No. : 2014-009-1

部品変更 Armadillo-460 PC/104コネクタ変更について

Armadillo-460に搭載されているPC/104コネクタについて、下記のとおり変更いたします。

資料1

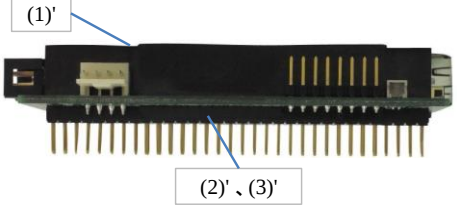
※部品構成が変更になります。詳しくは資料1を参照してください。

変更前	変更後
部品構成	 (1) 64Pコネクタ (2) 20Pコネクタ×2	 (1)' 64+40Pコネクタ (2)' 40P 抑え具 (3)' 64P 抑え具

資料2

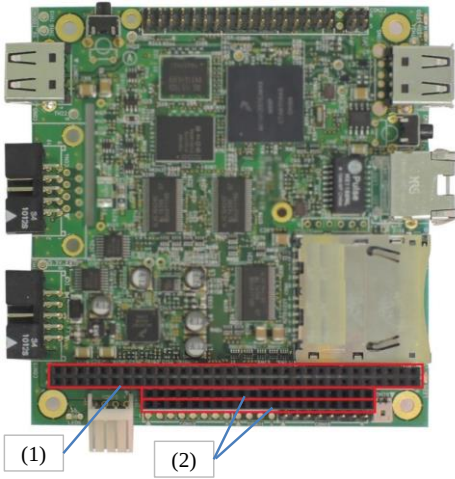
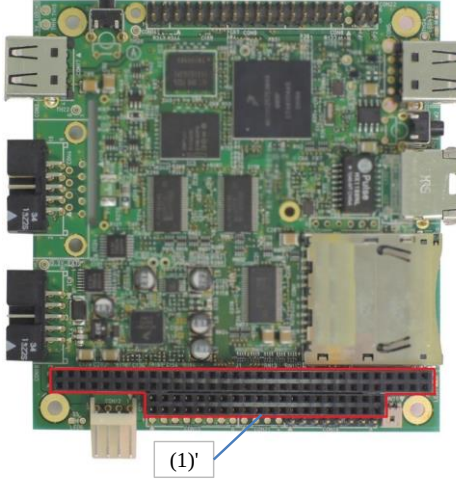
※枠内の番号は<資料1>の部品の番号を示しています。

変更前	変更後
外観写真

資料3

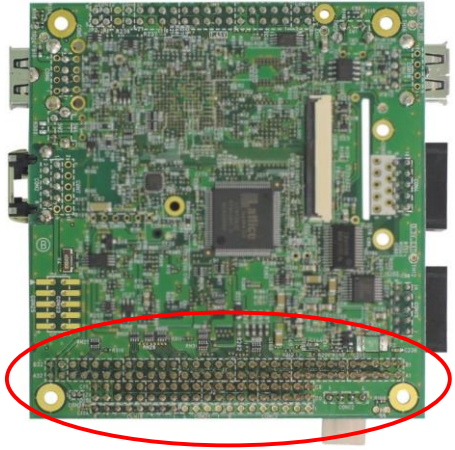
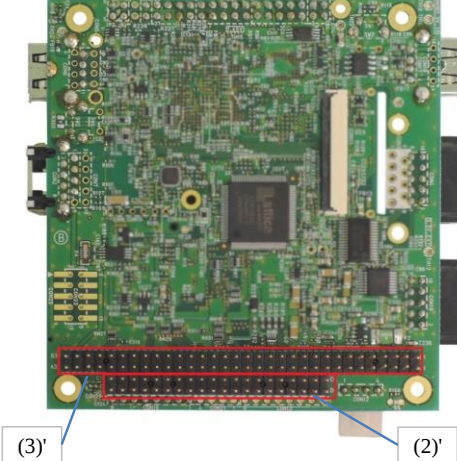
変更前	変更後
寸法図
